监 理 通 知 单

工程名称：张北光伏电站容配比优化改造工程项目

编号：GFDZJBM08 -005

关于光伏支架条形基础支墩场地未平整问题

光伏支架安装前前条形支墩情况

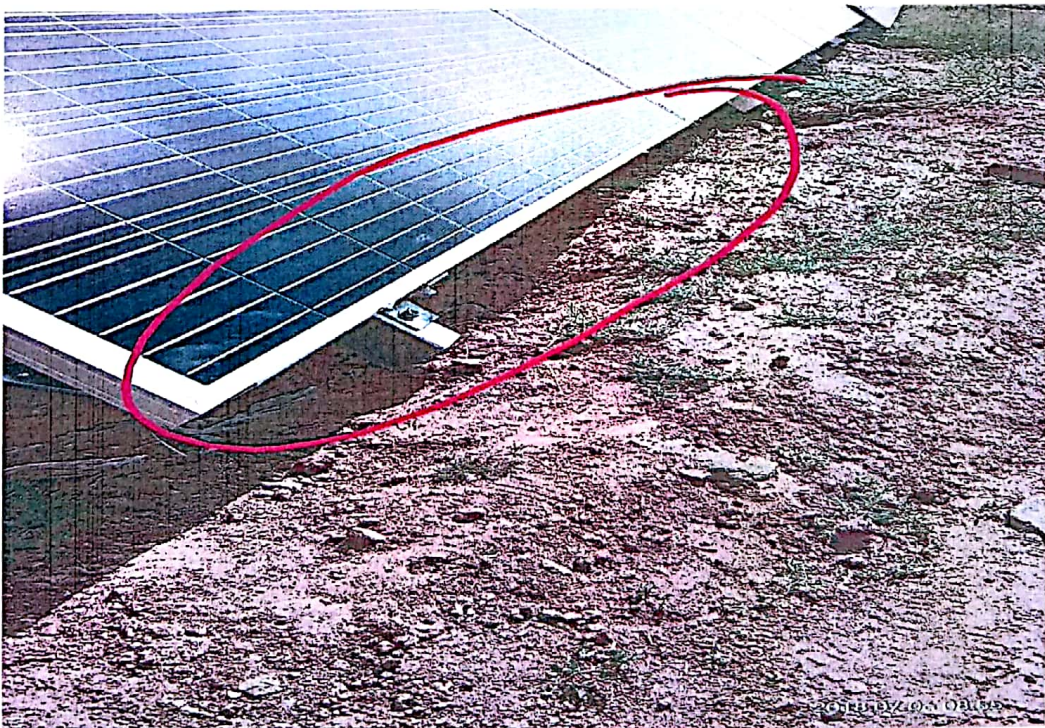
部分新增的光伏组串条形支墩四周土方未开挖整平，浇注后仍未整平就进行光伏支架安装，未按设计图纸施工（土层下 300mm 土层上 300mm 下图），且未报审监理项目部验收同意，私自进行下道工序施工。。

总包方项目部对已安装的光伏支架基础支墩周围场地进行人工整平，对未安装的光伏支架支墩与设计图纸不符的要尽快整改，暂停光伏支架、组件安装施工，整改完成后经监理项目部检查验收合格同意后方可进行下道工序施工。施工现场要有技术员与专职安全员在场进行技术指导和安全督查。确保已安装完成的光伏支架、组件完好无损。
